福建中州新材料科技有限公司高端氟新材料项目总平图（一期第二批变更前）

福建中州新材料科技有限公司高端氟新材料项目总平图（一期第二批变更后）

- (一期第二批) 主要平面及总图调整
- 1、门卫2占地面积由原33.84m²调整为34.038m²，其他不变。地
 - 2、原料及成品仓库建筑占地面积、计容面积、规划高度、建筑高度调整。
 - 3、控制楼外框尺寸调整，建筑占地面积、建筑面积、计容面积、规划高度、建筑高度相应调整。坐标调整。
 - 4、甲类仓库1满外尺寸调整，建筑占地面积、建筑面积、计容面积、规划高度、建筑高度相应调整。坐标调整。
 - 5、消防泵房消防水池满外尺寸调整，建筑占地面积、建筑面积、计容面积、规划高度、建筑高度相应调整。坐标调整。
 - 6、危废暂存间满外尺寸调整，建筑占地面积、建筑面积、计容面积、规划高度、建筑高度相应调整。坐标调整。
 - 7、现场机柜室满外尺寸调整，建筑占地面积、建筑面积、计容面积、规划高度、建筑高度相应调整。坐标调整。
 - 8、项目一期第二批主要技术经济指标对应调整。
 - 9、厂区主要技术经济指标对应调整。
 - 10、建构物一览表对应调整。

现场机柜室一层平面图（变更后）

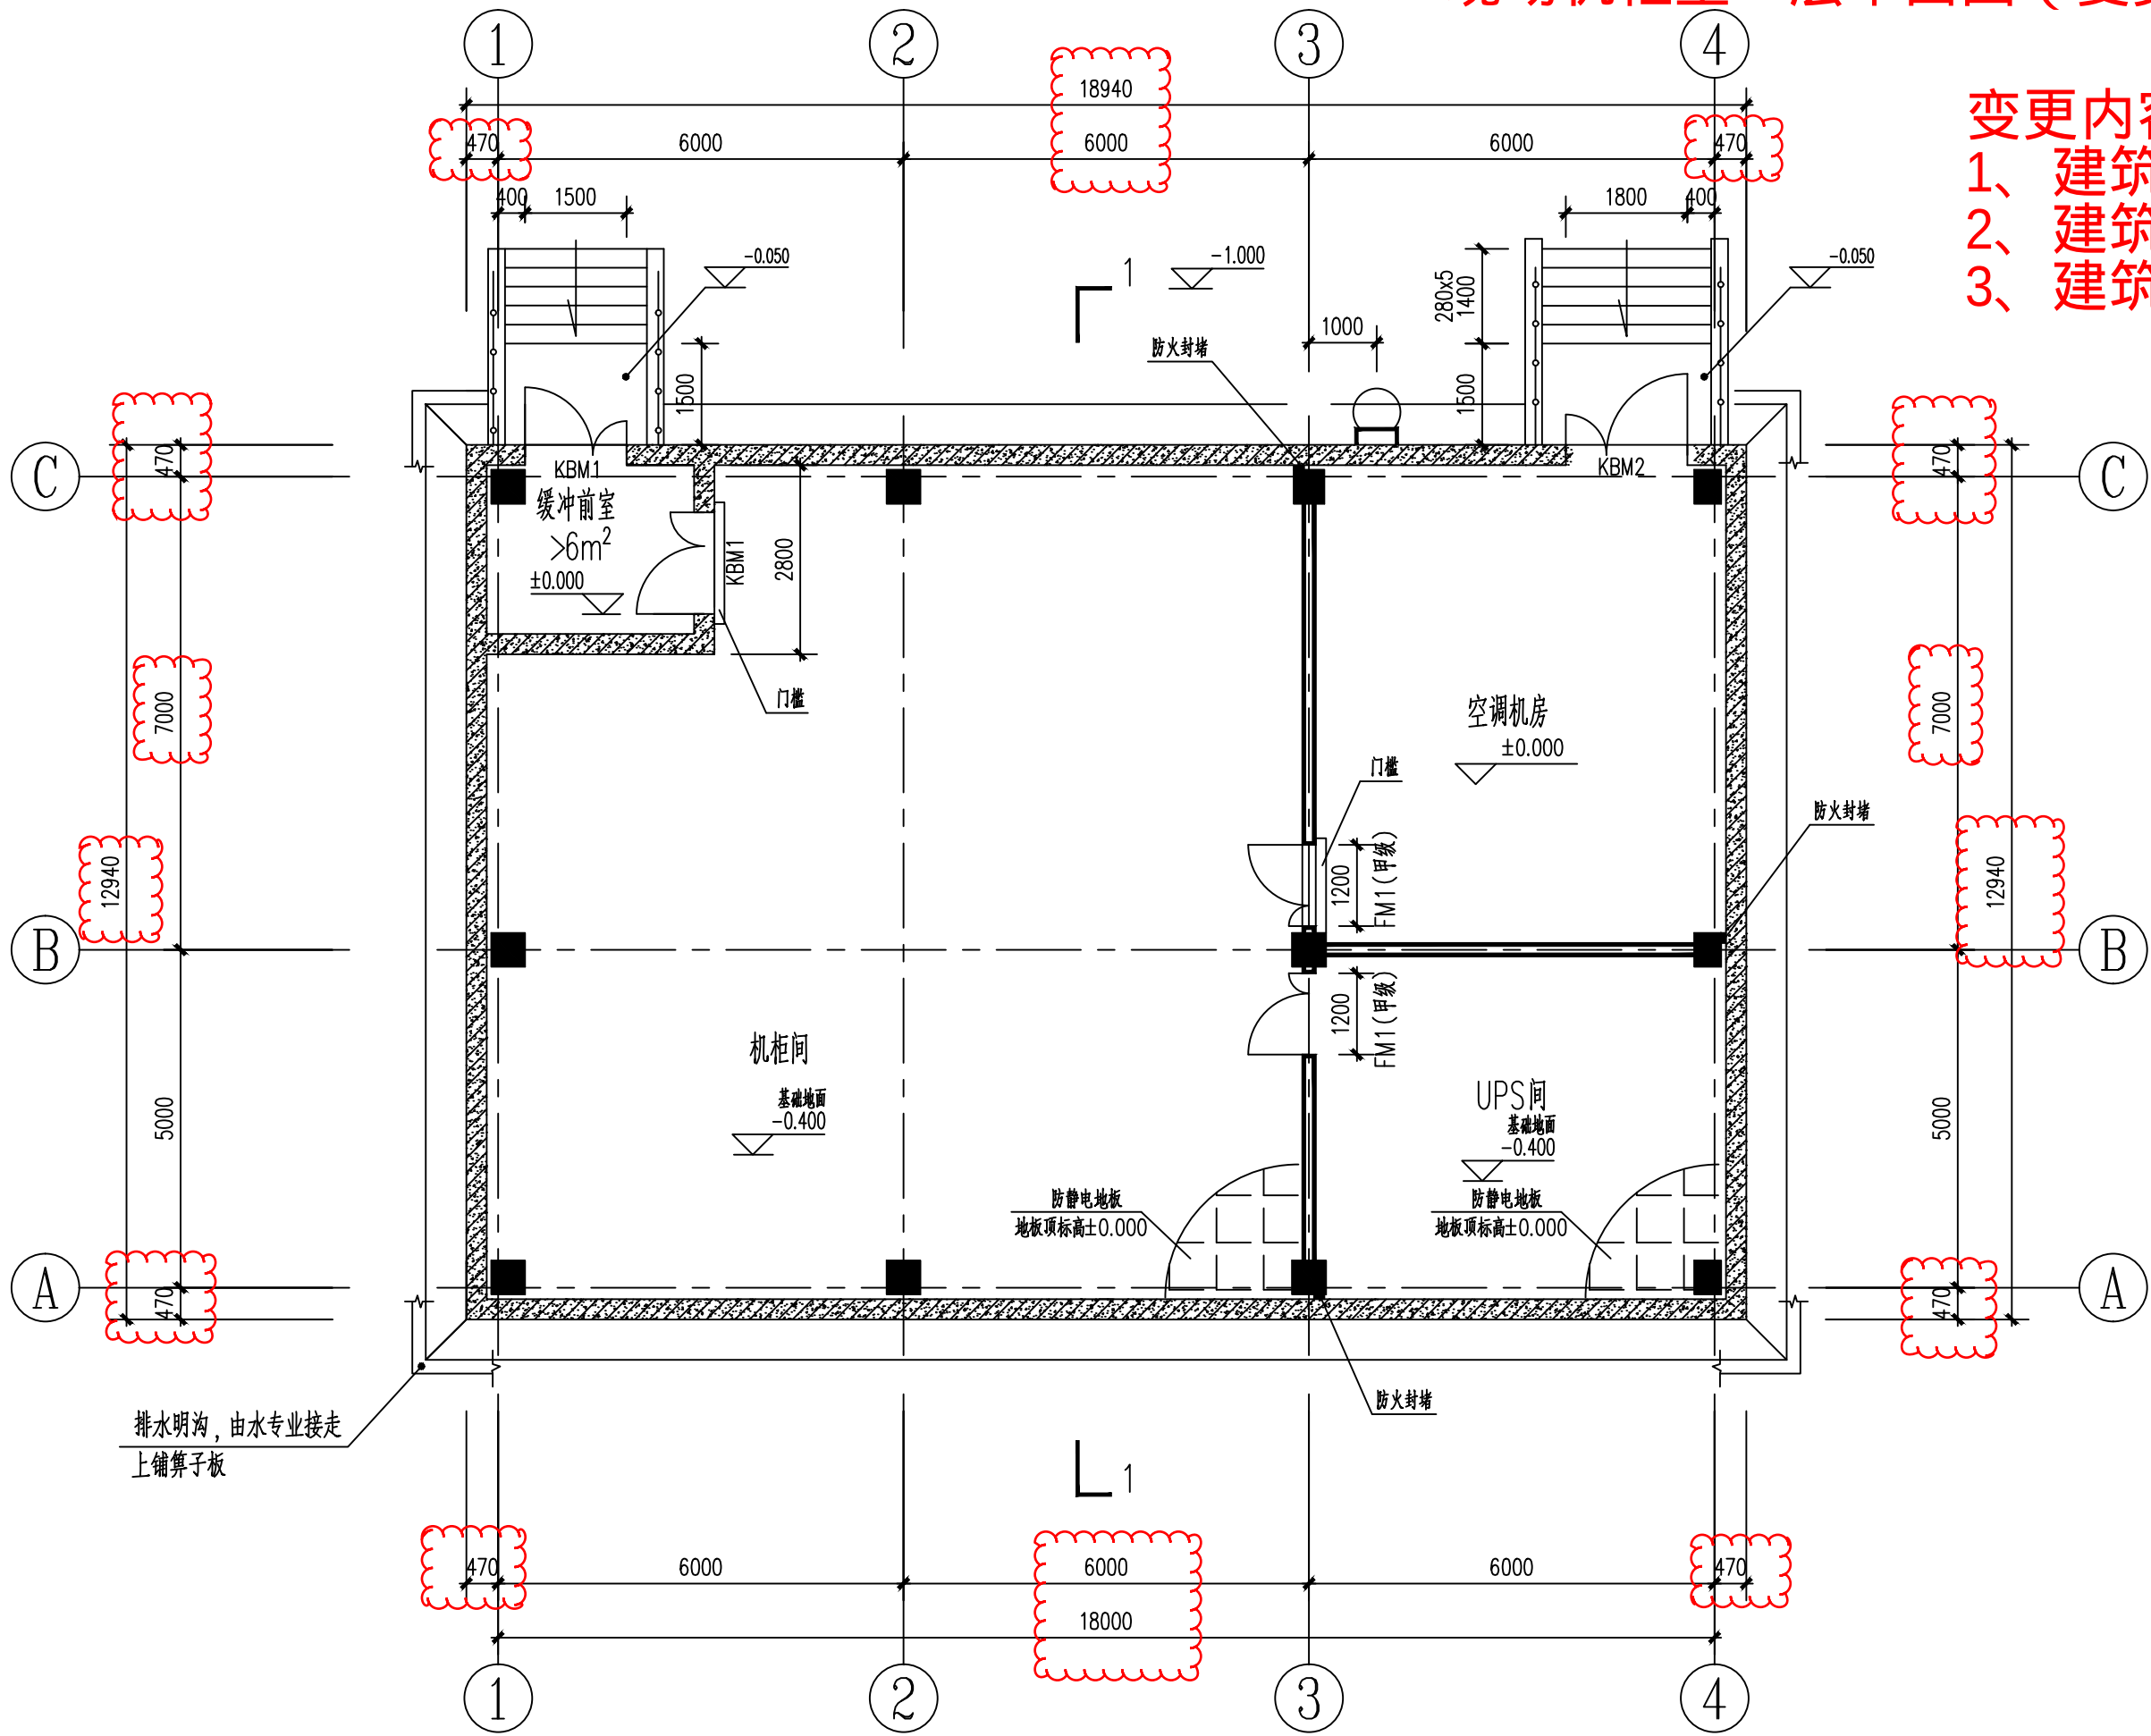
变更内容：

- 注：1、本层建筑面积为245.1m²（不含外装修）
- 2、图中未注明的墙体厚度均为200厚，墙边门垛宽100，柱边不做。
- 3、构造柱详结施施工图；设备基础布置及大样另详结施施工图。
- 4、本图中未注明台阶宽度均为门洞宽+2X500。
- 5、本图中灭火器、消防栓的设置位置及数量详水施图，疏散指示灯详电施图。
- 6、除空调机房不做吊顶外，其余区域均做吊顶。吊顶底标高3.200
- 7、防火封堵采用A级不燃烧材料（防火岩棉），耐火极限不小于2.0h
- 8、混凝土墙体上开孔详见结施施工图。
- 9、图中所注的门槛顶标高均为0.100，采用150宽的C25素混凝土浇筑。

现场机柜室屋面平面图（变更后）

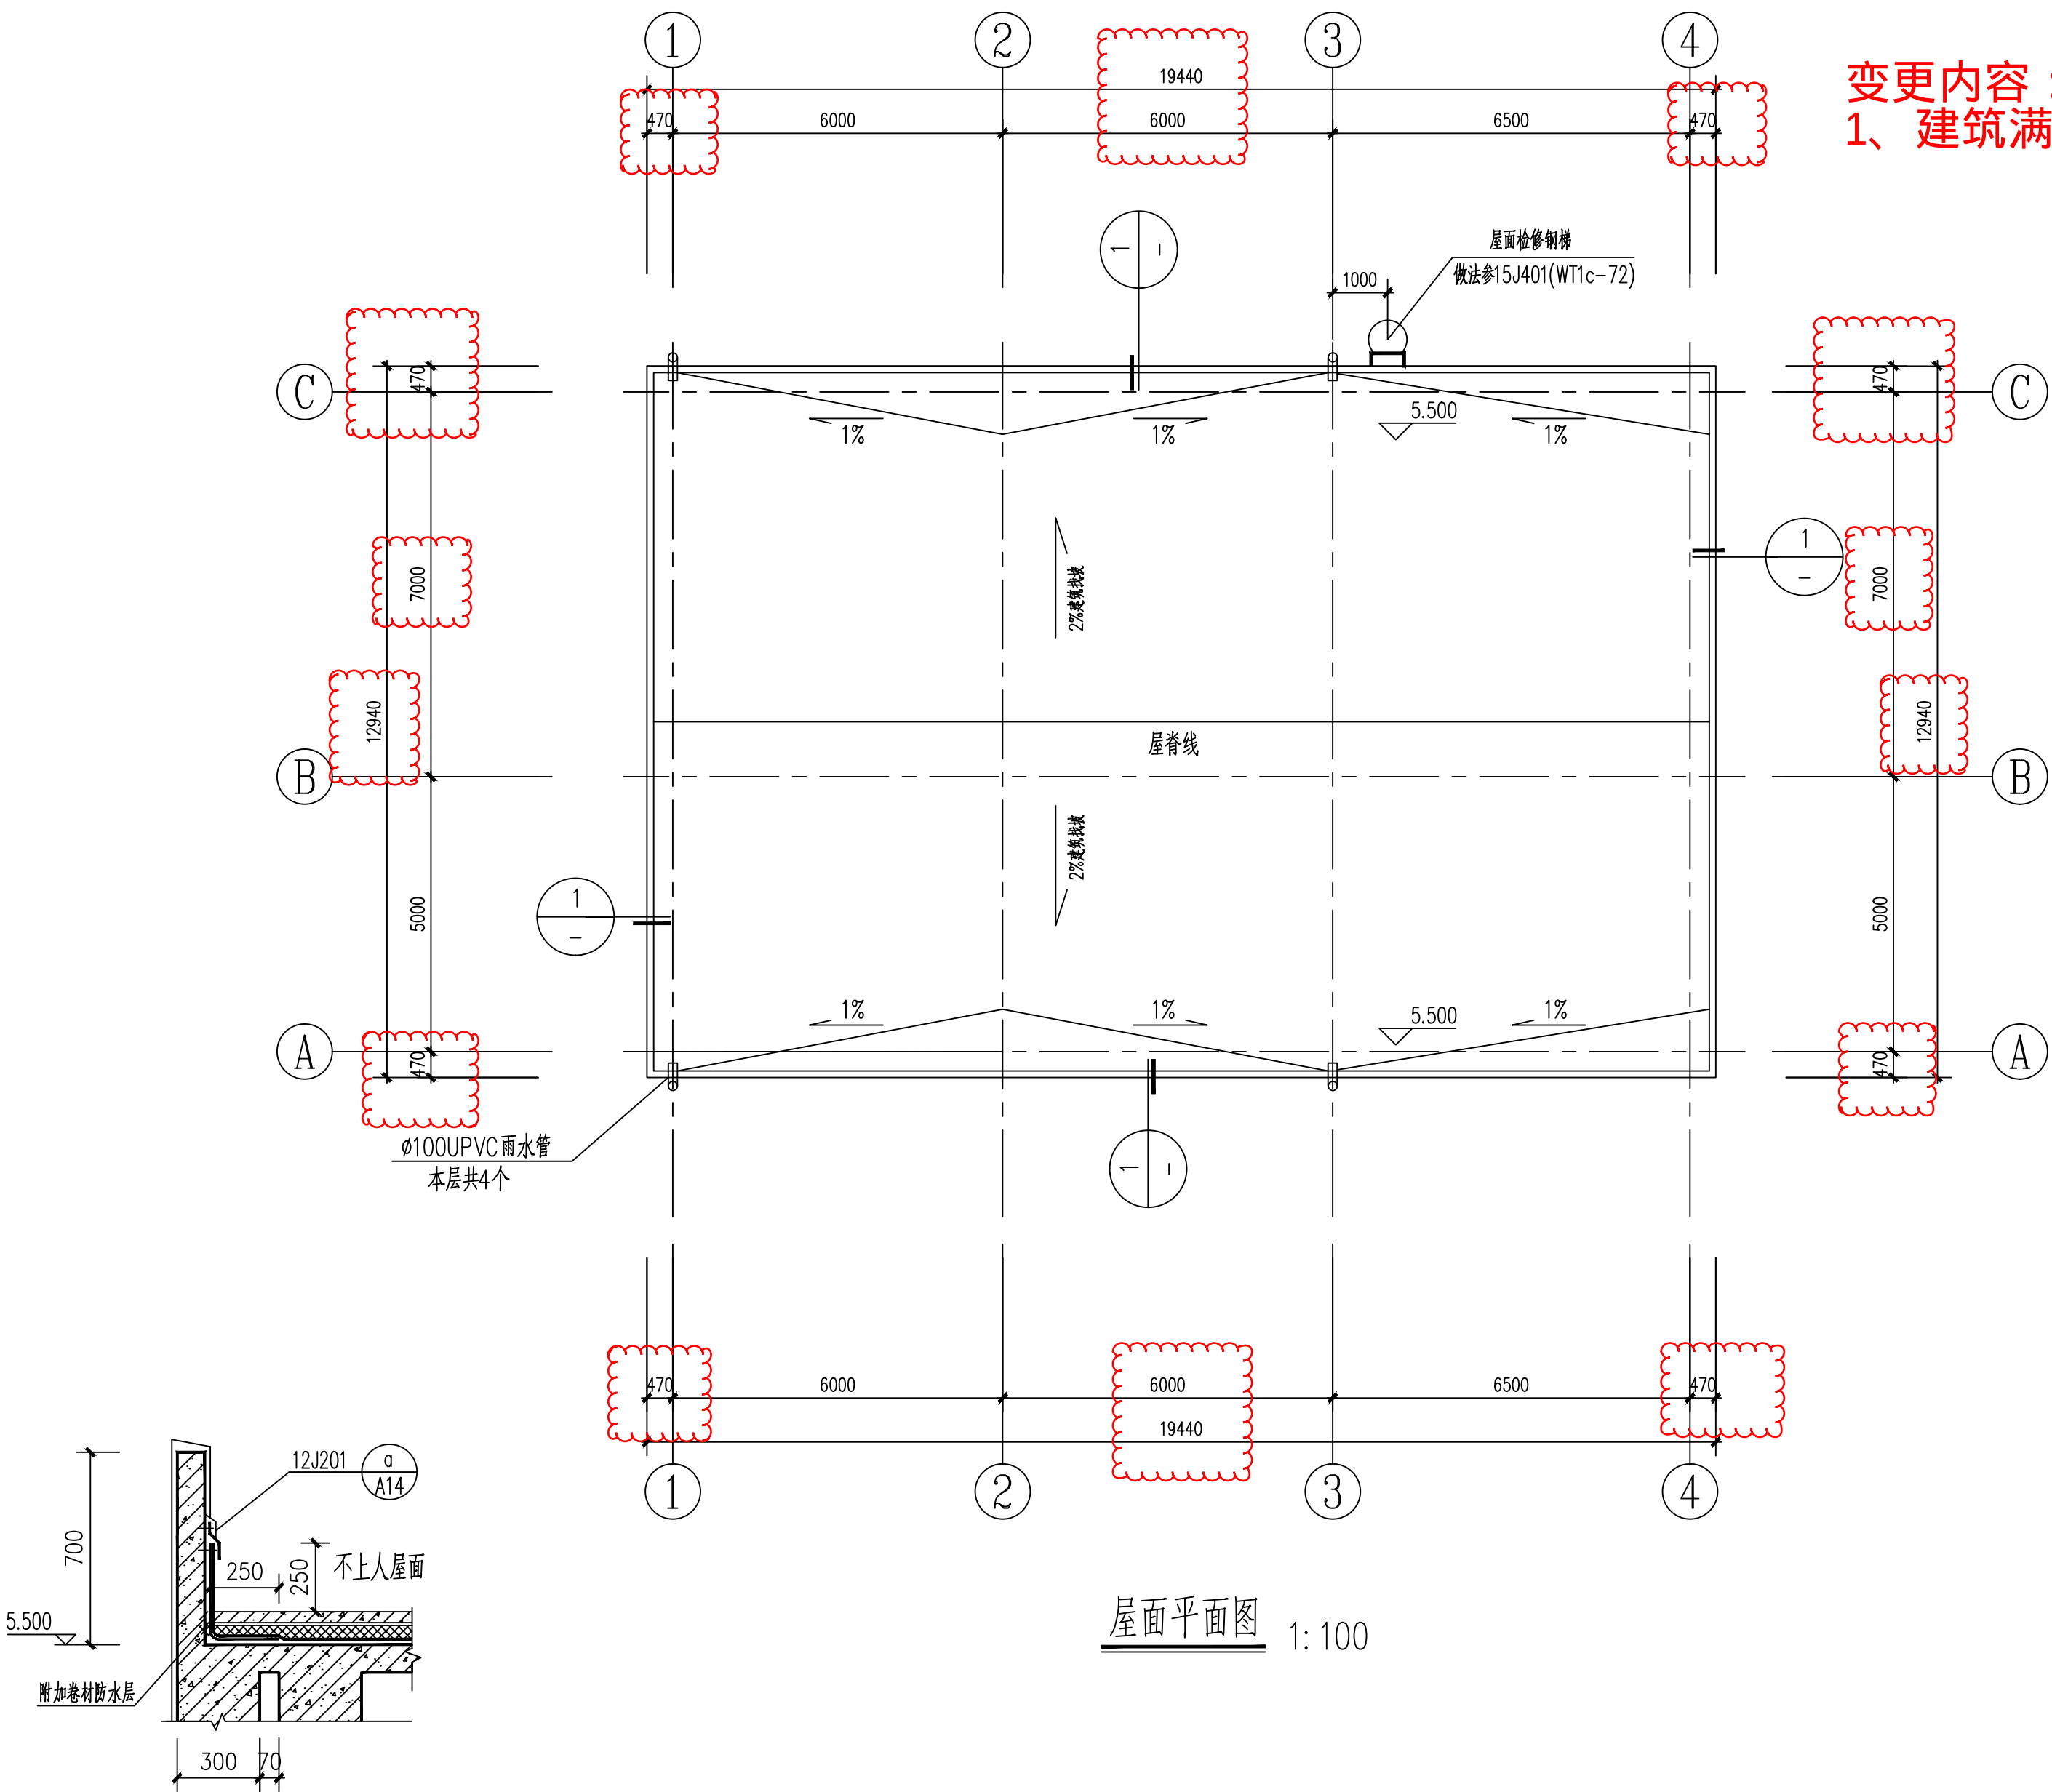
变更内容：
1、建筑满外尺寸调整。

现场机柜室立面图（变更后）

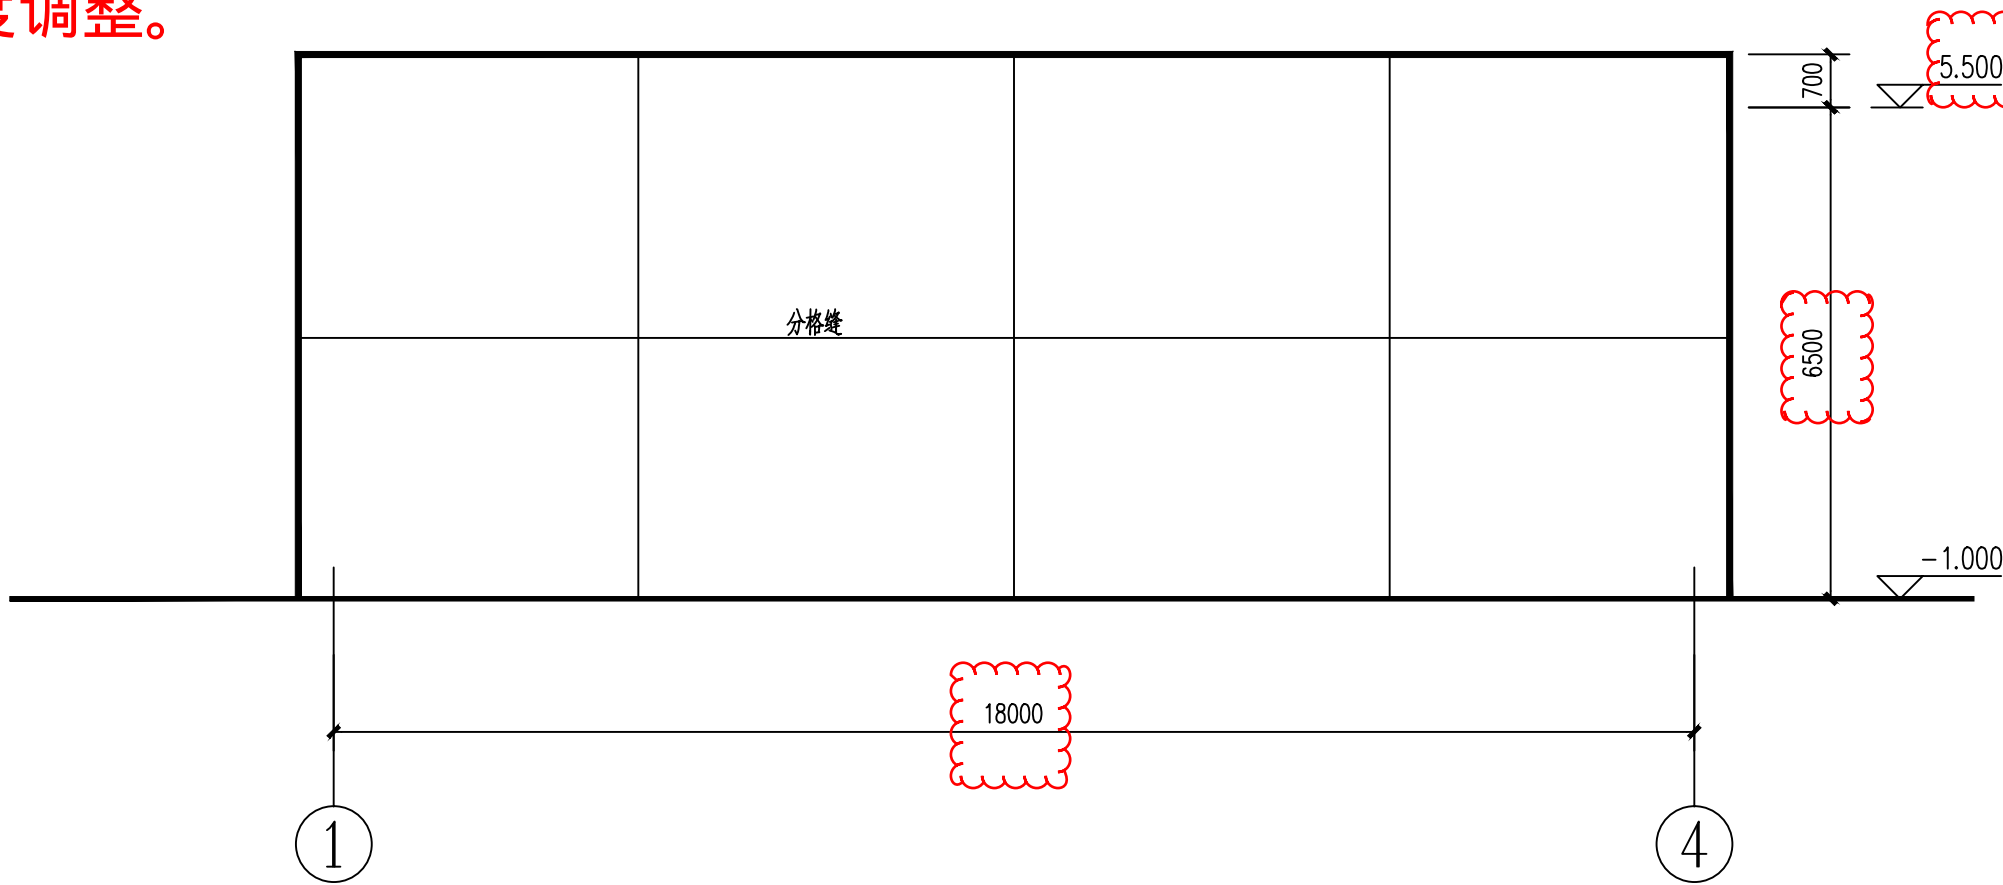
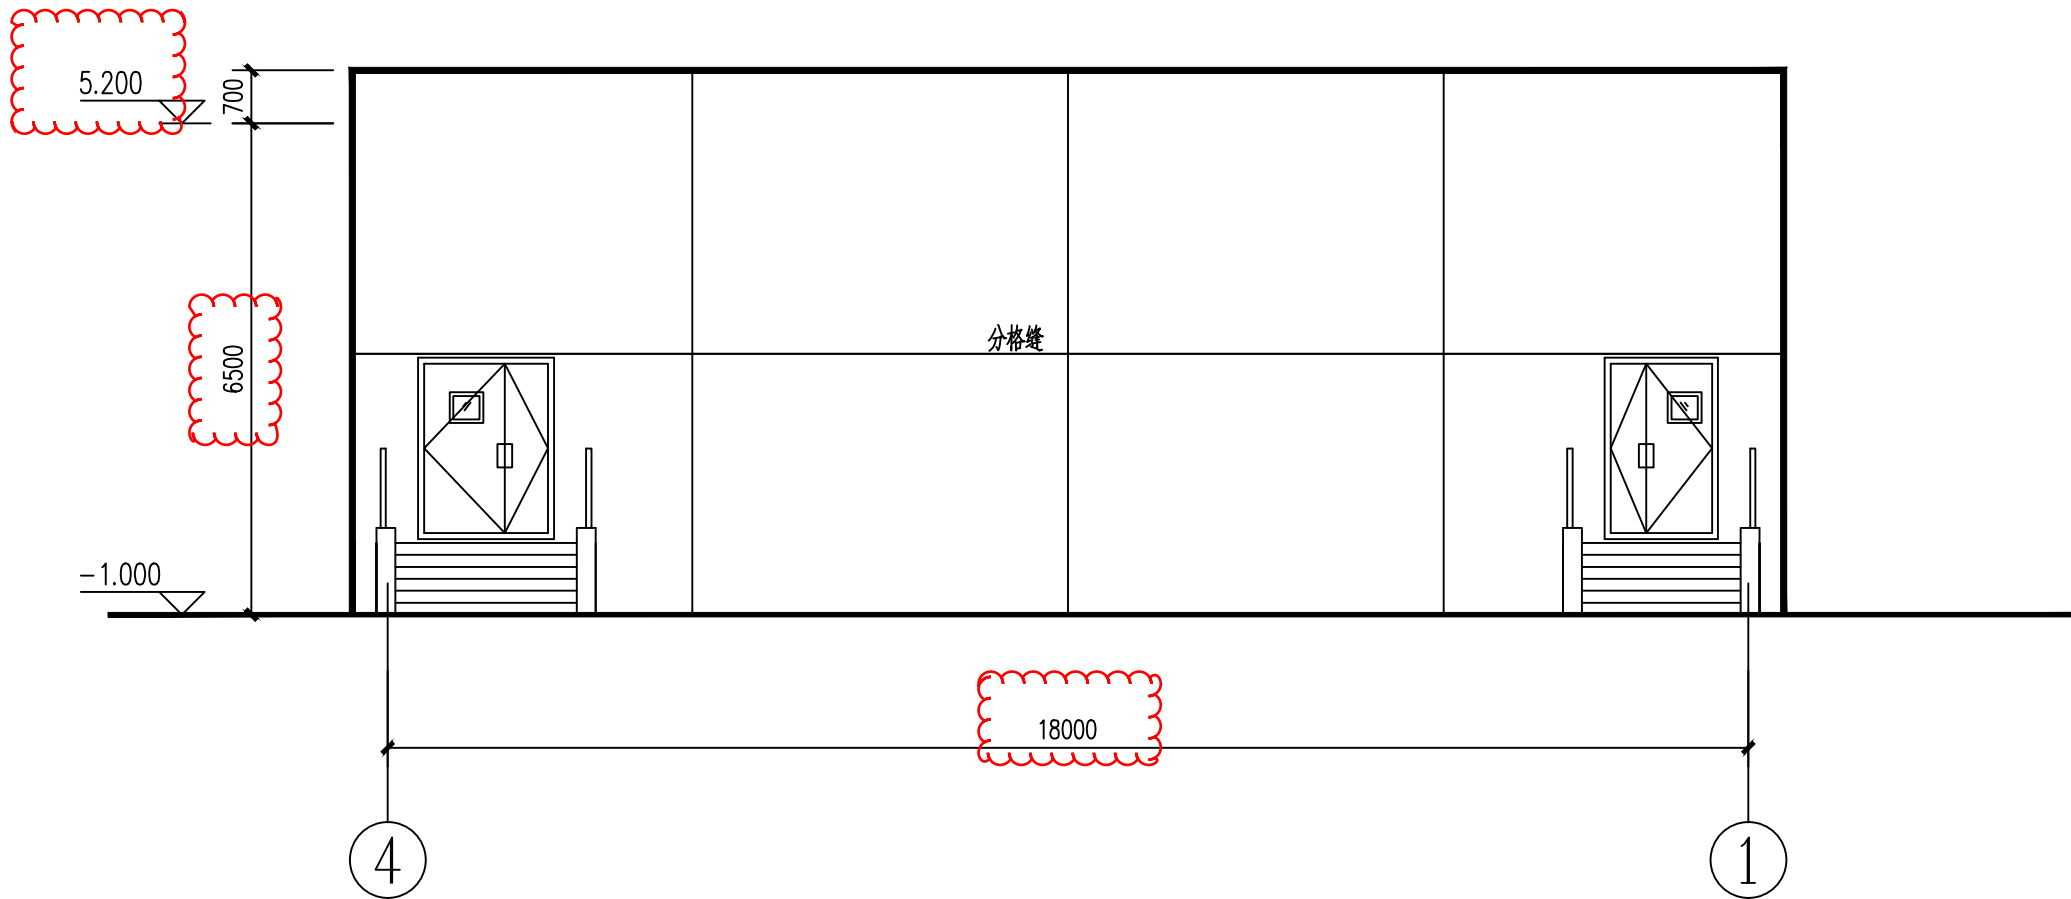
变更内容：
1、建筑满外尺寸调整。
2、建筑高度、规划高度调整。
